Verslag gesprek over Wielink Deel 2, 24-5-22 Definitief

Aanwezig: *Erik Wondergem (afdeling vergunningen), Walter de Vor (team handhaving) (live) en Roderick Moolenaars (digitaal) van het Waterschap, Martin Jorritsma (Projectleider Plas Wielink, Grondbank Nederland =GBN), Auke Schipper, wethouder gemeente Hattem, Birgitta Hogendoorn (commissielid voor PvdA/GroenLinks.*

Kaart 1:

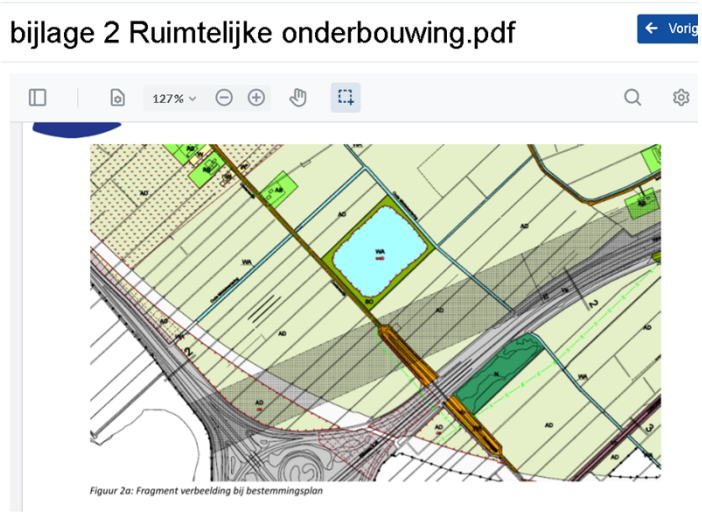
2. **Verschillende kaarten?** Het inrichtingsplan dat door de Grondbank Nederland is ingediend en op basis waarvan het waterschap toestemming heeft verleend is een plan voor ecologisch herstel van de waterplas van Wielink. (zie kaart 1)
   Dit plan ziet er heel anders uit dan de kaart in de ruimtelijke onderbouwing zoals die bij de stukken voor de raad is gevoegd. (een rechte 'postzegel' die bijna het hele terrein vult.) (zie kaart 2)

Het plan waarvoor het waterschap toestemming heeft gegeven heeft bijv. een ondiep gedeelte dat afgesloten wordt van het diepe gedeelte met een dam. Het gedeelte achter de dam wordt een opgevuld tot een vaste bodem met daarin een paar paddenpoelen.

Kaart 2:

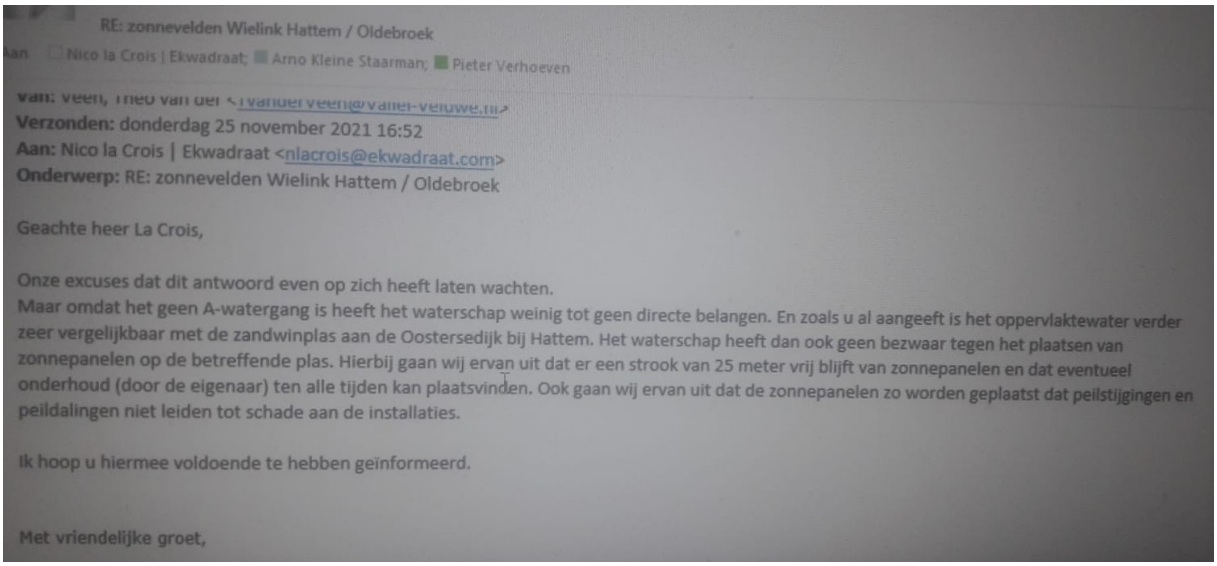
Antwoord: Erik Wondergem van het waterschap geeft aan dat op basis van de verschillen tussen beide plannen op dit moment geen toestemming kan worden gegeven voor het plan Wielink zoals dat in de Ruimtelijke Onderbouwing verbeeld is. Er zal opnieuw overlegd

moeten worden met alle betrokken partijen. *(Erik Wondergem: : 'Een vergunning is niet noodzakelijk. Er zal wel overleg met het waterschap moeten worden gevoerd over deze nieuwe ontwikkeling met zonnepanelen. Zo moet de eenmaal toegepaste grond netjes worden afgedekt met een schone leeflaag van minimaal 50 cm. Er is ook nader overleg nodig over het gedeelte achter de dam, waar de fosfaat-rijkere grond/bagger is toegepast.')* Wethouder Schipper constateert dat op basis van het vooroverleg er al een schriftelijk akkoord ligt van het waterschap.(zie afbeelding hieronder)
